改善箇所説明図

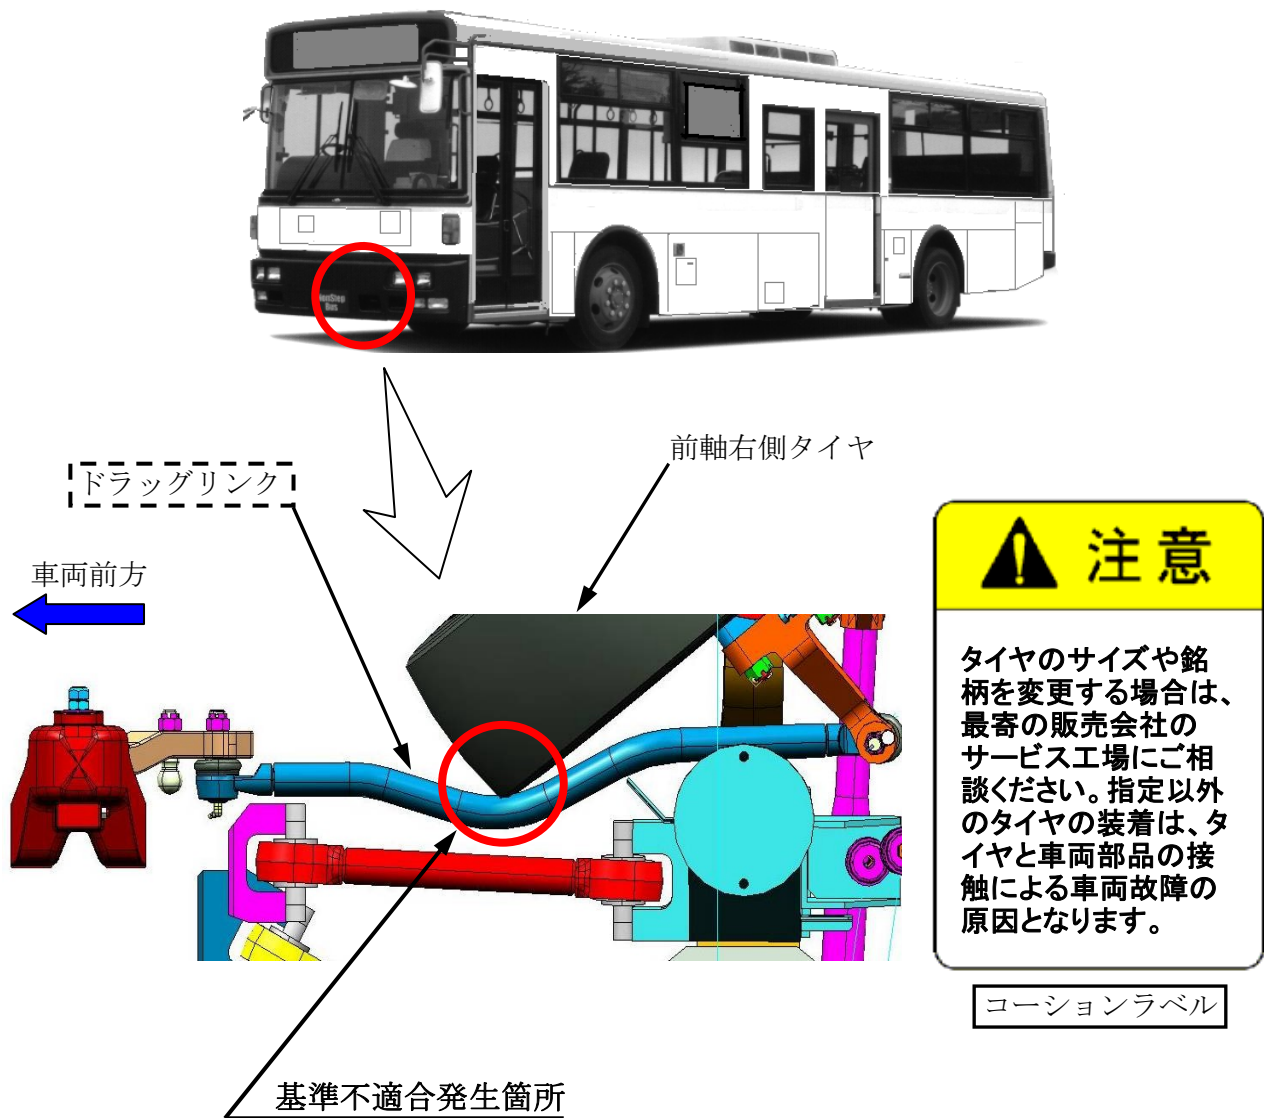
フレームの組付けが不適切なため、スタッドレスタイヤを装着してハンドルを最大限度まで切った状態で走行した場合、タイヤがドラッグリンクと接触することがある。そのため、そのままの状態で使用が続けると、当該リンクの接触部分に錆が発生し、損傷するおそれがある。

全車両、タイヤを点検し、接触するおそれのあるタイヤを装着している車両は、切角を変更する。また、ドラッグリンクに接触痕がある場合は、ドラッグリンクを新品と交換する。尚、全車両、コーションラベルを運転席付近に貼付する。

識別：ドラッグリンク前端に、白色ペイントを塗布する。
